寄件者: 陳灝然 <[REDACTED]>
寄件日期: 2026年07月13日星期一 19:15
收件者: tpbpd/PLAND
主旨: A/YL-NSW/368進一步資料
附件: 圖.pdf

就上述檔案，申請人現提交進一步資料。

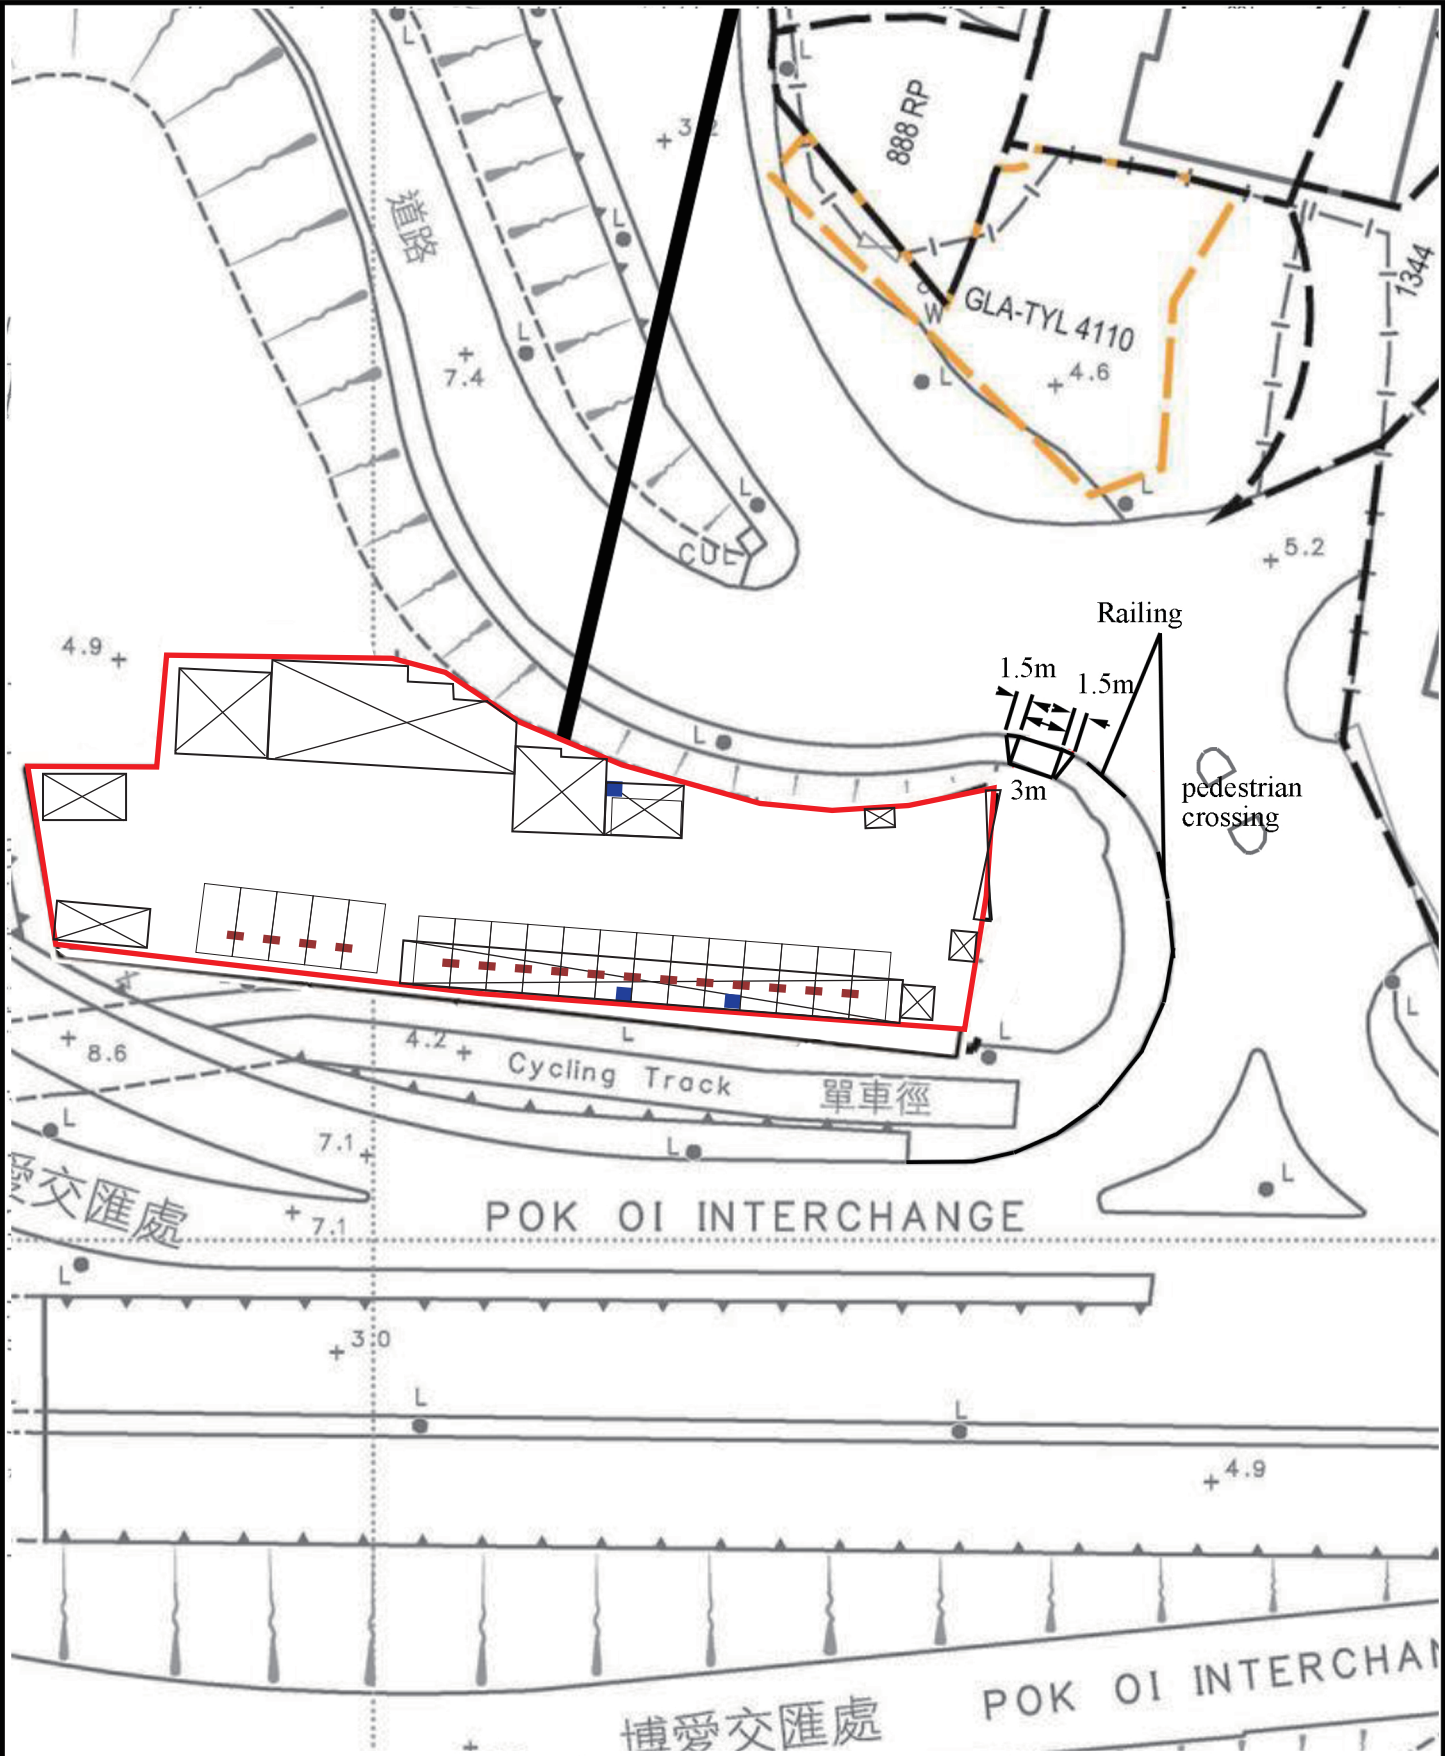
規劃署

待規劃申請批給後，申請人會按場地設計圖發展。

Drawing Title 圖目:
Proposed Run-in/out at
Siu Sheung Road

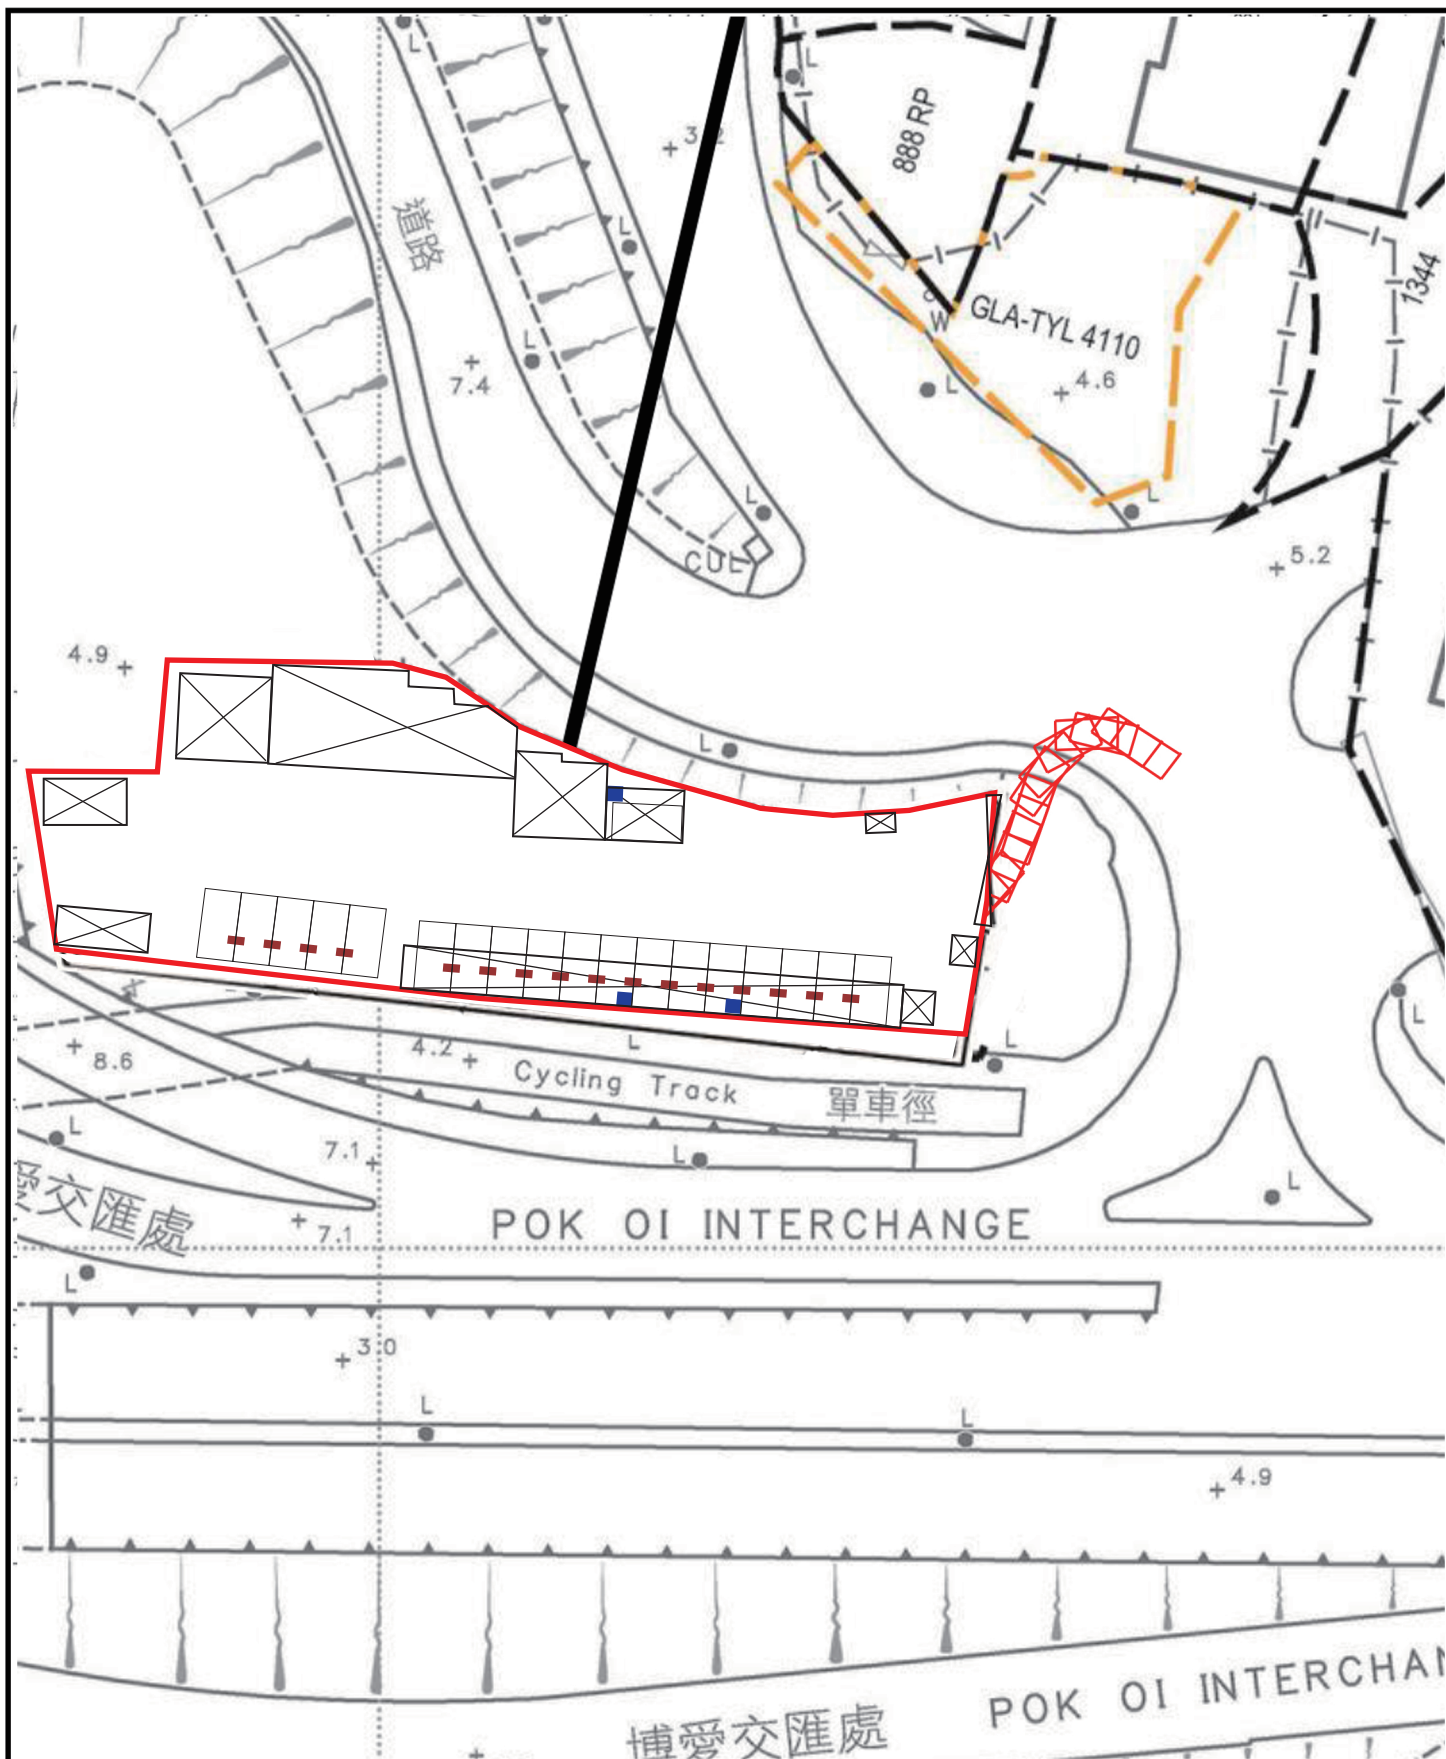
運輸署

申請人已得悉小商路與地盤之間的通路並不屬於運輸署管理範圍。附件為車輛出入口建議及車輛轉彎軌跡分析。

車輛出入口位於小商路。申請人承諾將根據路政署最新版本的標準圖則進行車輛出入口（Run-in/out）的設計與施工。將採用路政署標準圖則編號 H1113 及 H1114，或 H5133、H5134 及 H5135（將視乎何者能完美配合現有毗鄰行人路的實際鋪裝情況而定），以確保出入口的結構與外觀與周邊現況協調一致。
